Analyse des parcours cyclables au Sud du Cnes

Préparé par S. Rouquette, pour l'association des cyclistes du Cnes Bicycnes.

15/05/2012

2)

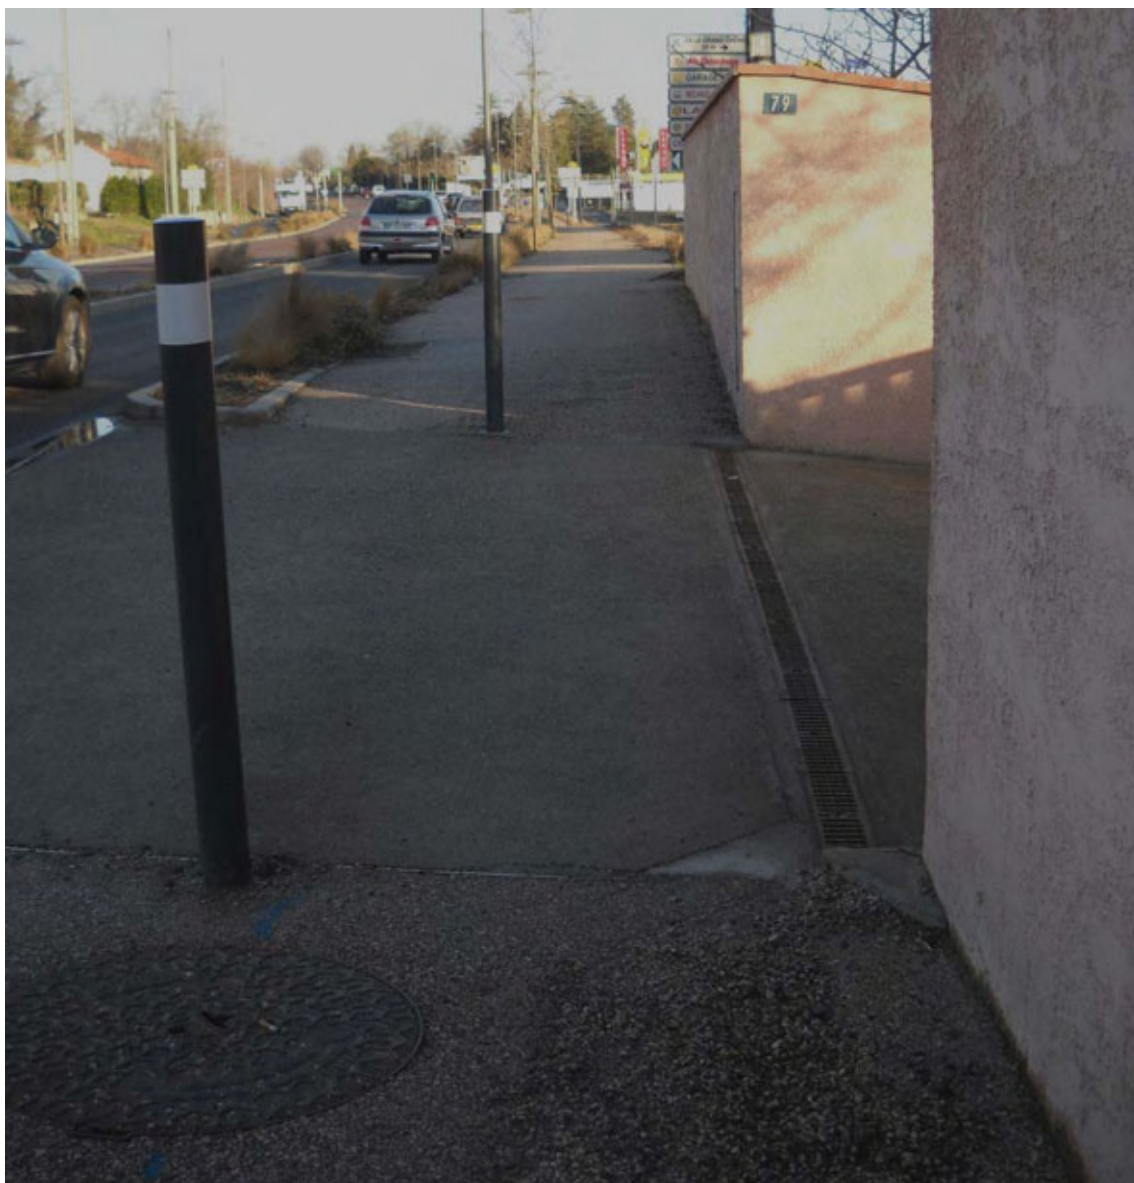
Poteaux sombres et rebord de trottoir débordant : débordements de trottoirs très dangereux. Seule la partie droite de la piste est utilisable pour une largeur de 1m.

6)

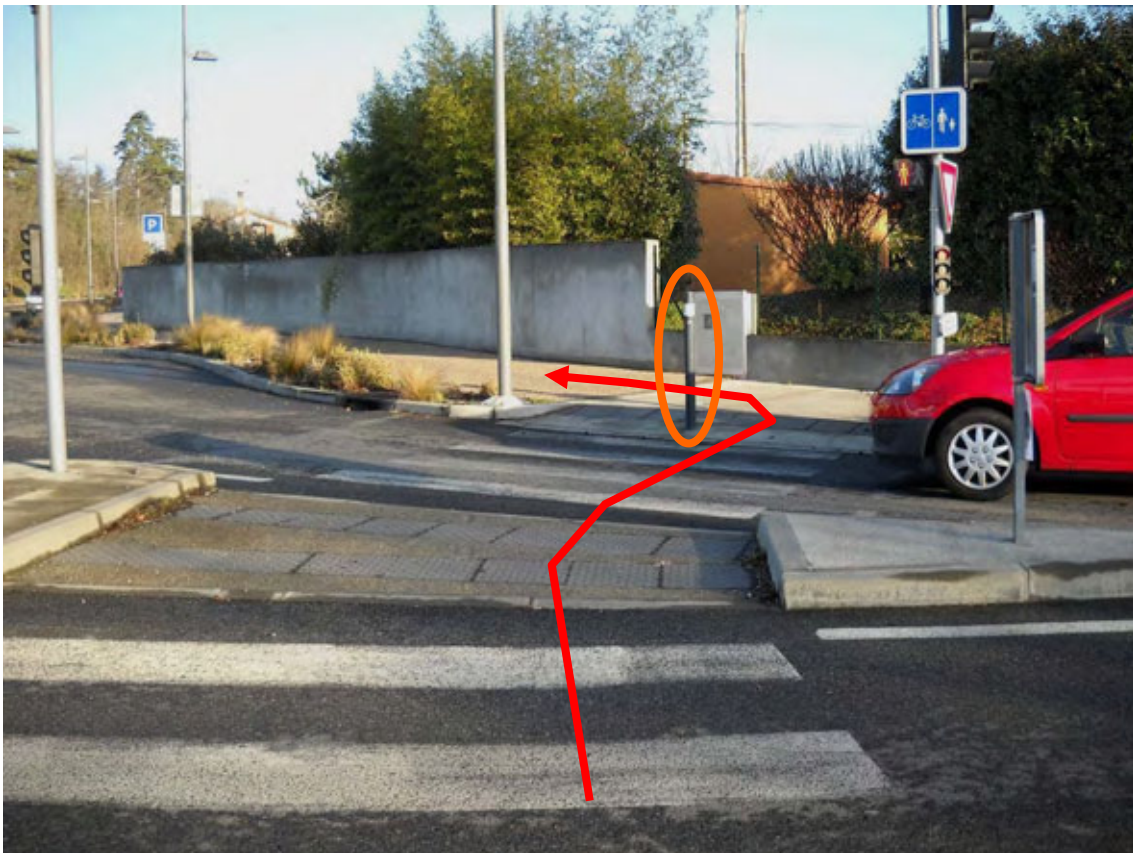
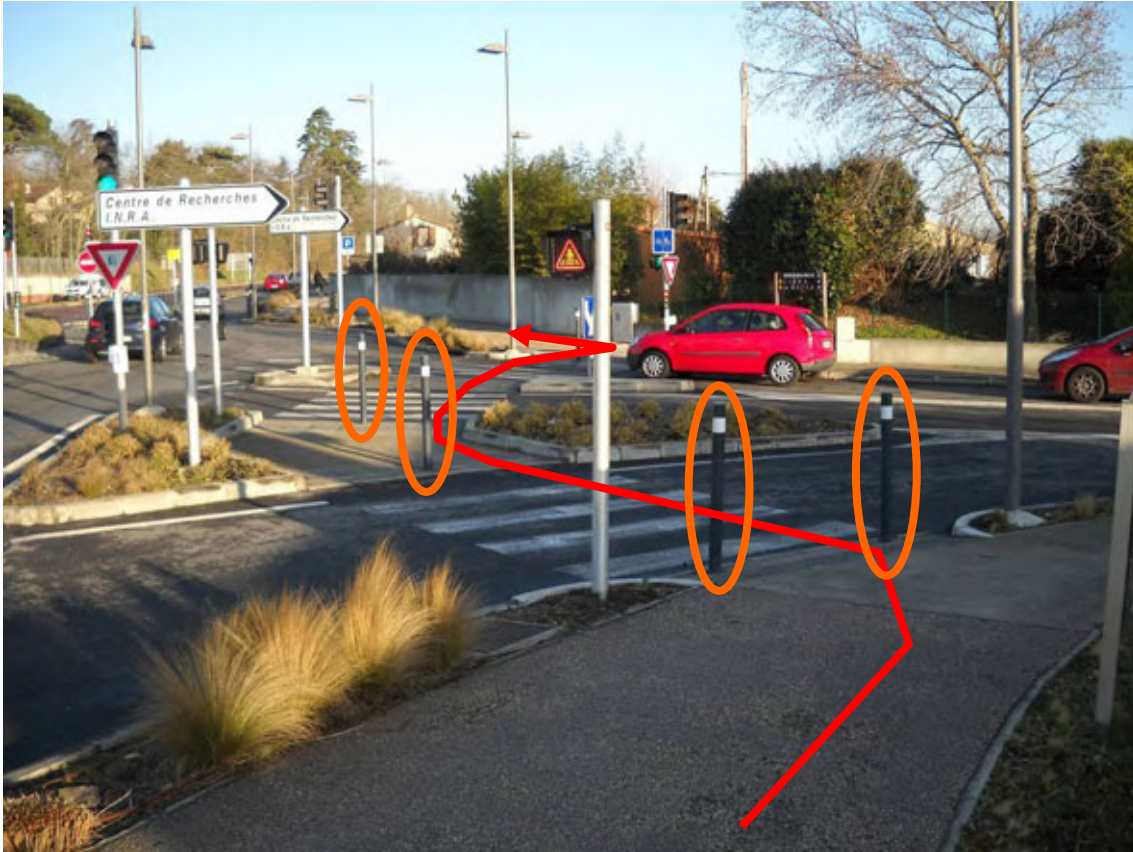
Trajectoire en dos d'âne et plusieurs accès maisons individuelles. De nombreux vélos "passent à gauche" où la piste est plus homogène.

Containers individuels rangés sur la voie cyclable.
